BEBAUUNGSPLAN „DORFMÜHLE, 7. ÄNDERUNG“ Satzungsbeschluss

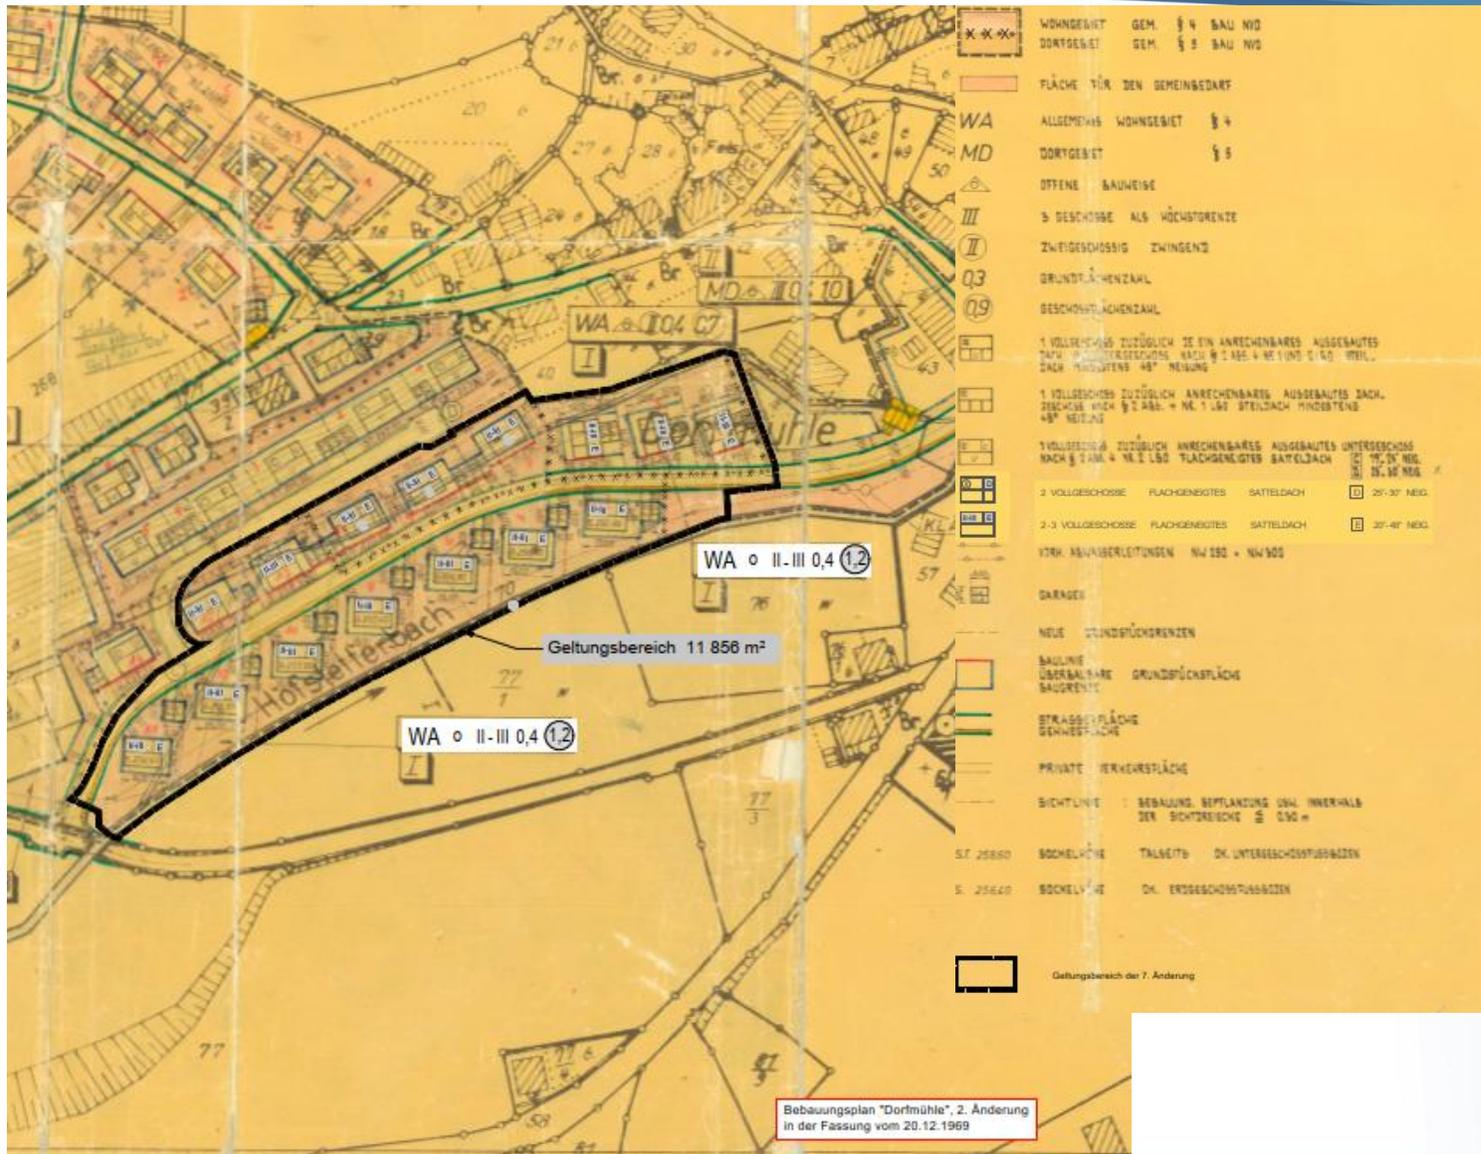
Innerhalb des zeichnerischen Teils sollten den Bauwilligen, den Planern und der Baurechtsbehörde der Planungswille der Gemeinde, der sich aus den Darstellungen der Festsetzungen innerhalb des Planes ergibt, ohne Weiteres erkennbar sein.
Der zeichnerische Teil sollte daher nacharbeitet werden, sodass der Planungswille besser nachvollziehbar wird.

Der Anregung konnte entsprochen werden.
Die Planzeichnung wurde entsprechend angepasst.
Aufgrund der Informationsdichte innerhalb des bestehenden Plans, da alle weiteren nicht berührten Festsetzungen bestehen bleiben, kann eine Neuzeichnung der Planzeichnung nicht geleistet werden. Es wird jedoch versucht, den Plan etwas übersichtlicher zu gestalten. Die Nutzungsschablone wird auf alle Baufenster des Planbereichs ausgeweitet.
